Commune de Chamonix-Mont-Blanc

Révision du plan de prévention des risques avalanches (PPRa)

Rapport proposant le projet de PPR avalanches
pour approbation

mai 2015

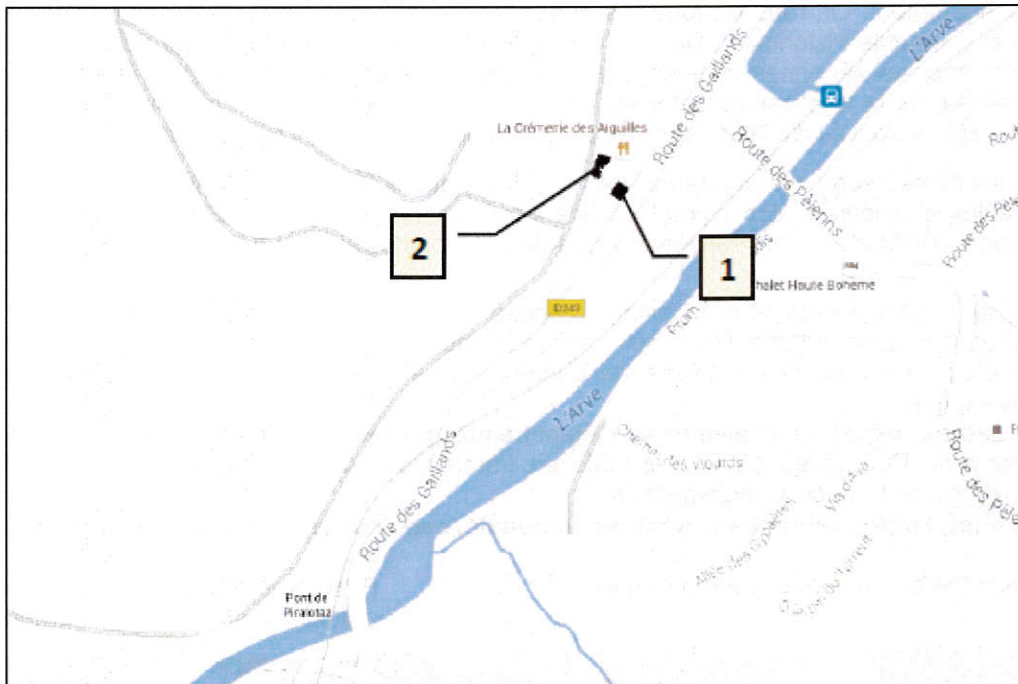
La Résidence les Grands Glaciers (actuel centre de vacances CRE RATP), l'ex Hôtel Britannia, l'ex Hôtel des Glaciers des Bossons et l'ex Hôtel Panorama ne sont pas concernés par des avalanches du passé.

Les seuls bâtiments intéressés (par l'avalanche d'Entremène) sont présentés ci-après : il s'agit de l'ex Hôtel des Glaciers et la maison Savioz.

L'ex Hôtel des Glaciers (1) et la maison Savioz (2).
 Ces bâtiments sont concernés par l'avalanche d'Entremène et non par l'avalanche de Vouillours.

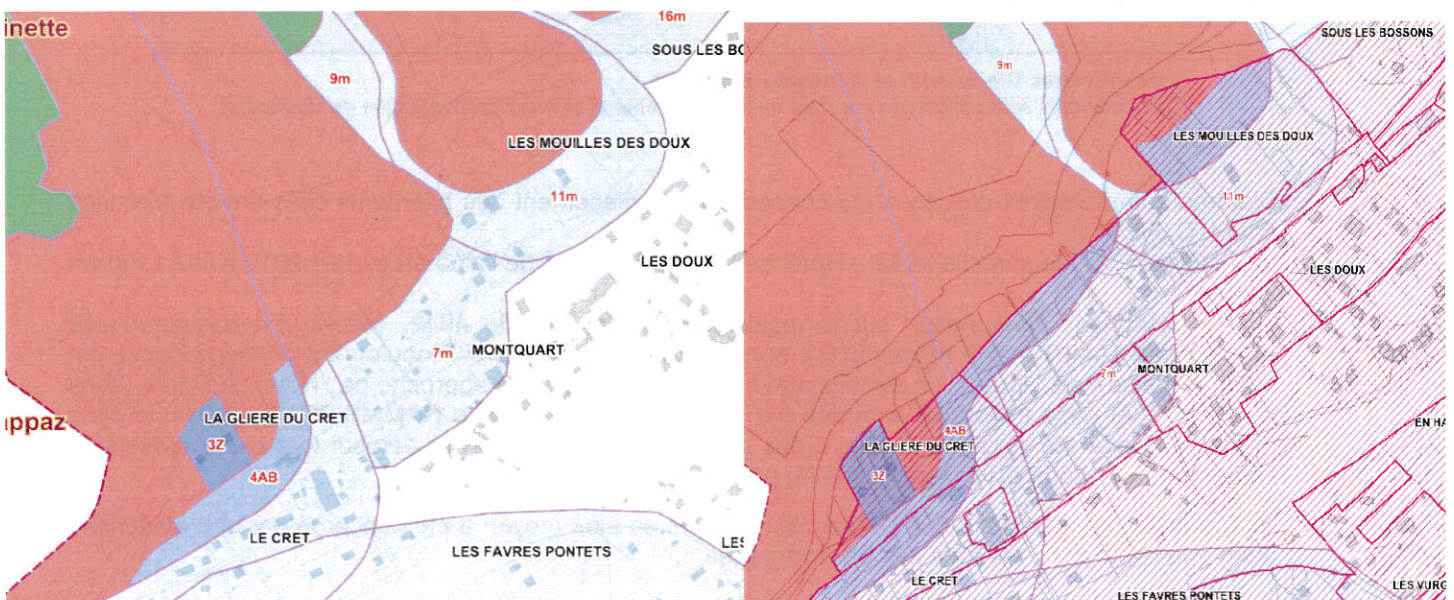
M. Mollier Christian conteste le zonage proposé.

La commission d'enquête met en évidence une erreur de traduction réglementaire. Réponse : Effectivement une grande partie du terrain de camping est exposée à un aléa moyen d'avalanche.

Ce secteur, exposé à un aléa moyen, étant traduit en zone urbaine « terrains hébergement touristique léger » du PLU (zone urbaine et bâtie en trame rose sur l'extrait ci-dessous), il fait l'objet d'une correction de traduction réglementaire.

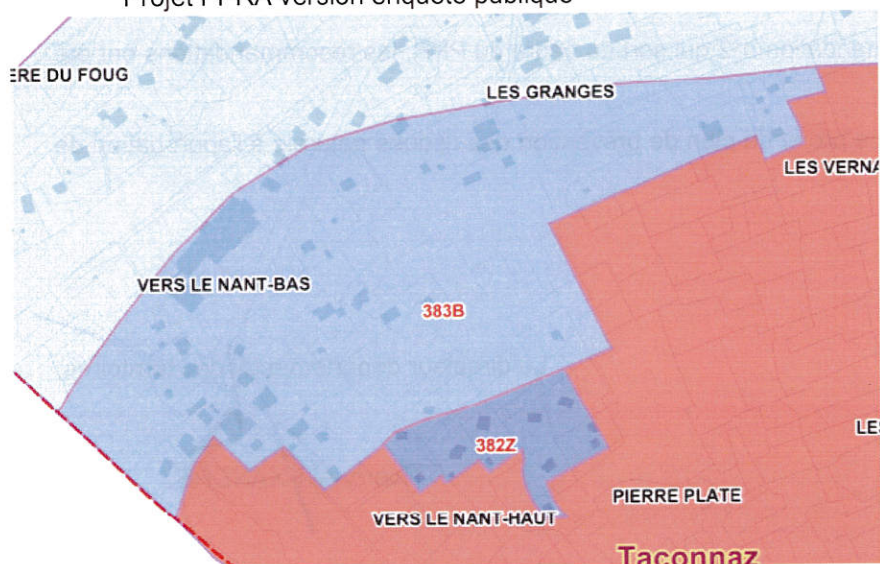
Précision sur son impact sur la qualification des aléas : L'impact de l'ouvrage paravalanche de Taconnaz sur la cartographie de l'aléa est défini dans l'annexe présentant les fiches par couloir :

« L'ouvrage paravalanche limite efficacement la partie coulante de l'avalanche même avec un flux très dynamique du type de celui de 1999. Des débordements sont possibles sur 250m à 300m et leurs orientations sont aléatoires. L'aérosol est peu influencé par l'ouvrage et il peut atteindre le fond de la vallée. »

Projet PPRA version enquête publique

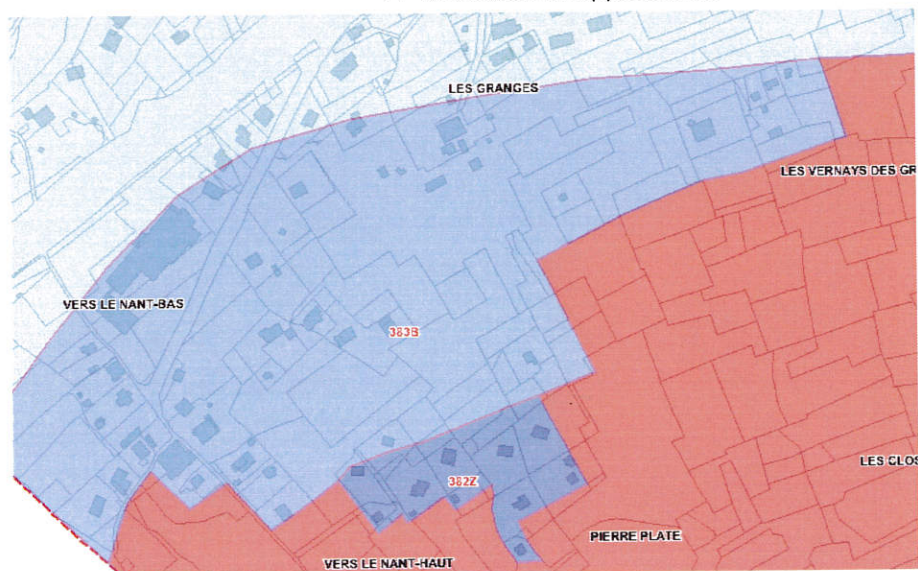
M. Viale Patrick : la commission d'enquête évoque une extension de l'aléa fort.

Réponse : la cartographie des aléas n'a pas été modifiée au droit de ce couloir.
